女川原子力発電所第2号機 工事計画審査資料	
資料番号	02-他-F-19-0040_改3
提出年月日	2021年 9月 16日

女川原子力発電所第2号機 使用済燃料貯蔵ラックの設計用減衰定数について (指摘事項に対する回答)

2021年9月16日
東北電力株式会社

前回審査会合(7/6)における指摘事項及び回答概要

減衰定数に対する流体-構造連成による応答低減効果の影響検討結果

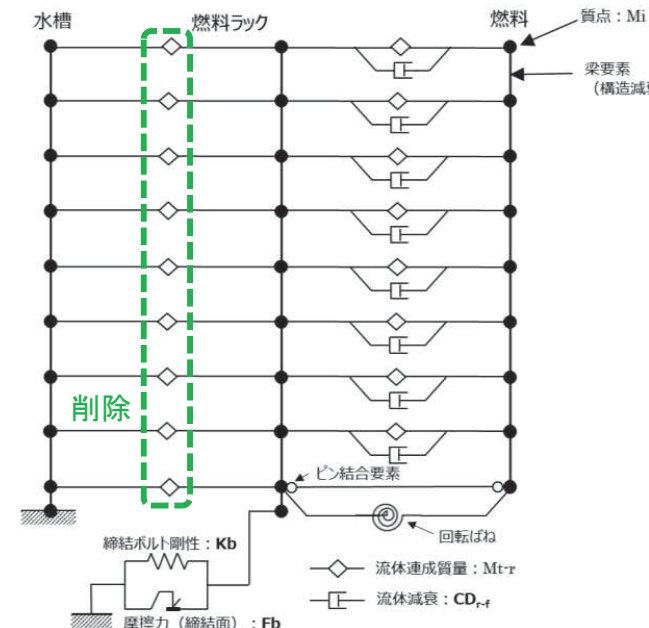
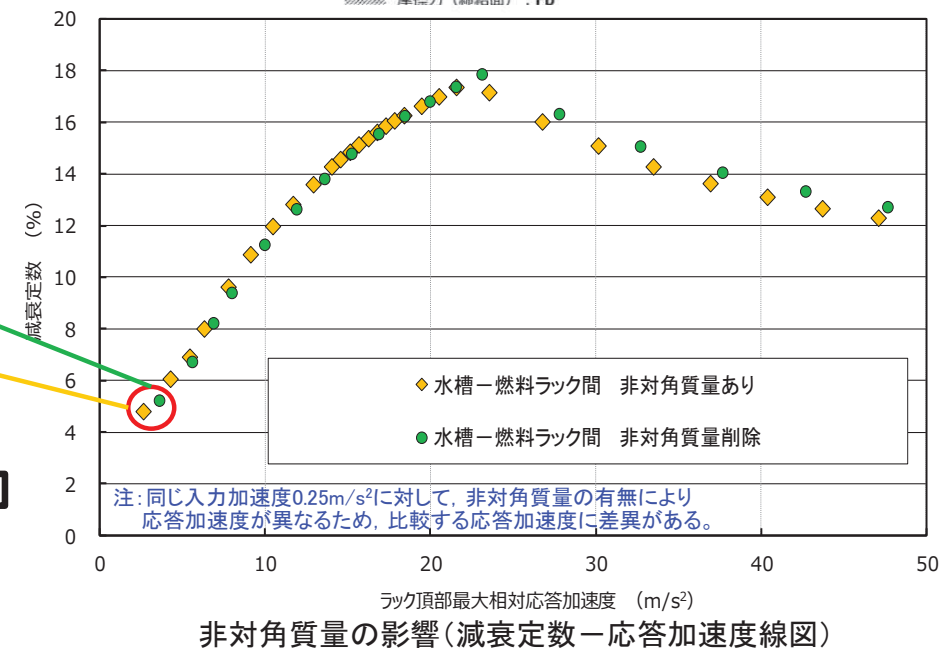
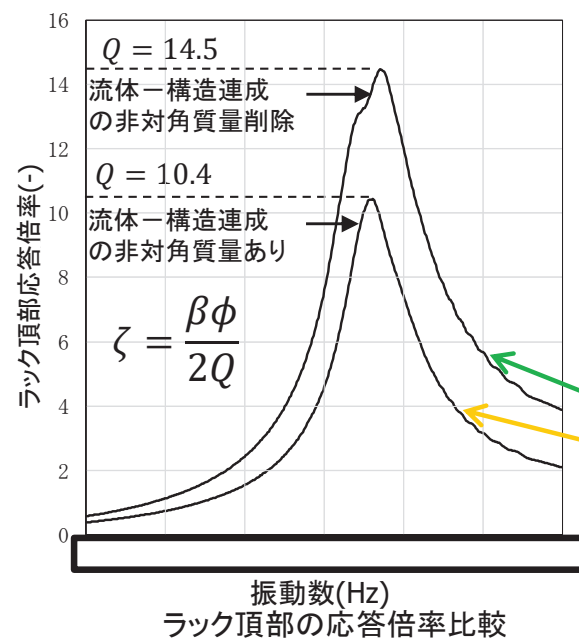
- ▶ 流体-構造連成による応答低減効果を定量的に確認するため、詳細解析モデルにおける水槽と燃料ラック間の流体-構造連成質量(質量マトリクス[M]の非対角質量)を考慮せずに解析を実施した結果、実際に減衰定数と応答加速度の関係に大きな差異はないことを確認した。
- ▶ よって、算出する減衰定数には、水中にあることに伴う流体-構造連成による応答低減効果は含まれない。

流体-構造連成の非対角質量あり	流体-構造連成の非対角質量削除
応答倍率 Q(-)	10.4	14.5
応答加速度 (m/s ²)	2.6	3.6
刺激係数 β(-)	0.97	1.55
固有ベクトル φ(-)*	1.0	1.0
減衰定数 ζ(%)	4.7	5.3

減衰定数-応答加速度線図(外挿領域における減衰定数の低下量)

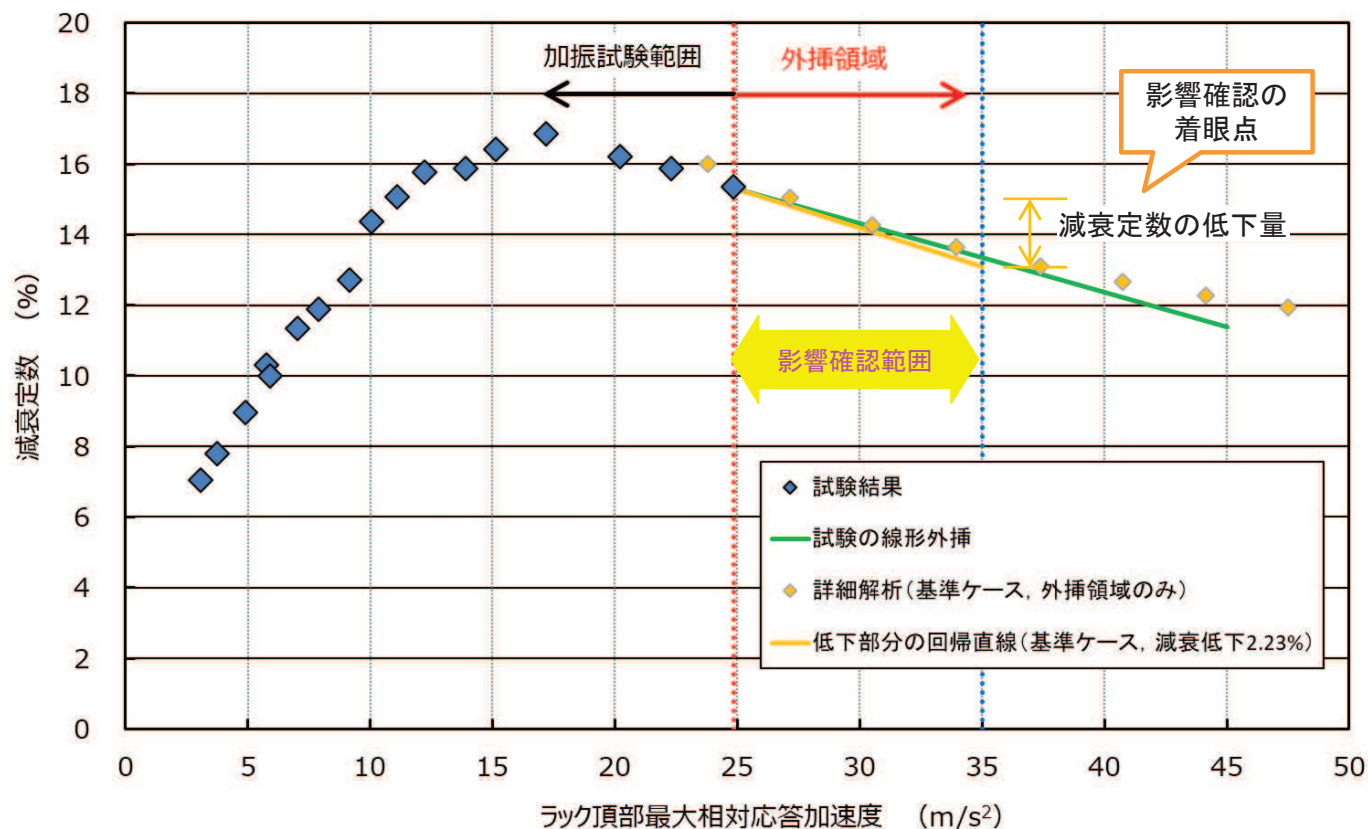
- 試験結果との整合性を考慮して設定するもの(5項目)については、現実的に取り得る範囲内で入力値を変動させて詳細解析を実施し、加振試験の外挿領域における減衰定数に与える影響(減衰定数の低下傾向及び低下量)を確認する。
- 影響確認に適用する入力値は、前頁で整理した変動範囲の上限値及び下限値とする。なお、締結ボルトばね剛性の振幅依存性を定義する最大変位 δk は、基準ケースが上限値であるため、上限値と下限値の中間値を上限値とする。
- 影響確認の着眼点は、加振試験の外挿領域における燃料ラックのSs応答加速度を考慮した影響確認範囲*に対する減衰挙動であるため、影響確認範囲における減衰定数の低下量を算定・比較する。
- 減衰定数の低下量は、各入力値に対する詳細解析結果を用いて影響確認範囲を直線近似して算出する(右図参照)。

注記* : 減衰定数の低下量を保守的に算定するため、加振試験の最大応答加速度(約 25m/s^2)を始点とし、Ss応答加速度の最大値(約 32m/s^2)よりも大きな加速度(35m/s^2)までの範囲とした。

締結ボルト剛性Kb_{max}の入力値を変動させた場合の減衰定数算定結果
 ⇒ 減衰定数の低下量: 2.36%(下限ケース)

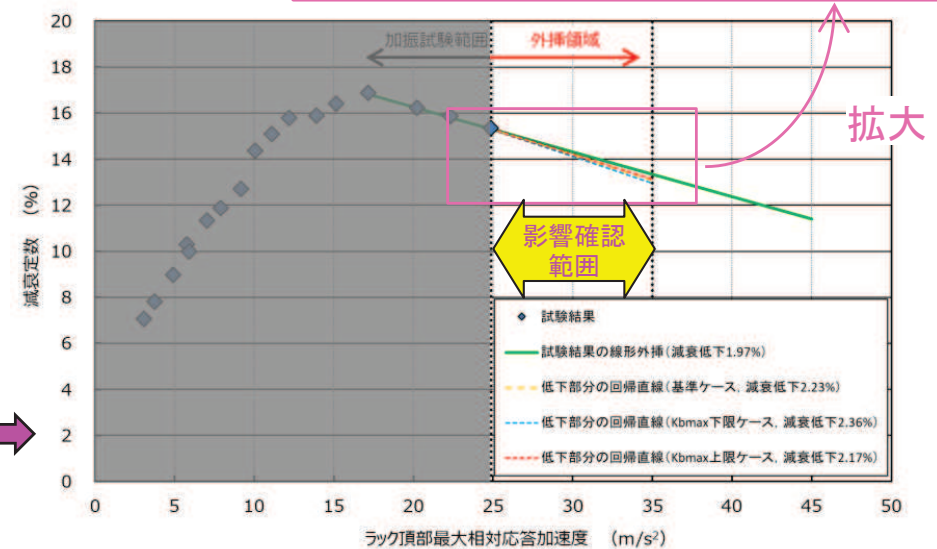
- 試験結果との整合性を考慮して設定するもの(5項目)について、**入力値(基準ケース)**を変動させた場合(影響確認ケース)の減衰定数の影響確認結果を下表に示す(詳細は別紙3参照)。
- 影響確認ケースの減衰定数は、基準ケースと同様に緩やかな低下傾向(急減しないこと)を示し、低下量は最大2.36%であった。これは、基準ケースの低下量(2.23%)及び試験結果の外挿により算定した減衰定数の低下量(1.97%)と同程度であることを確認した。
- 以上のことから、試験結果の外挿により算定した減衰定数(緑線)は、外挿領域における燃料ラックの減衰挙動を表現できているものと判断した。
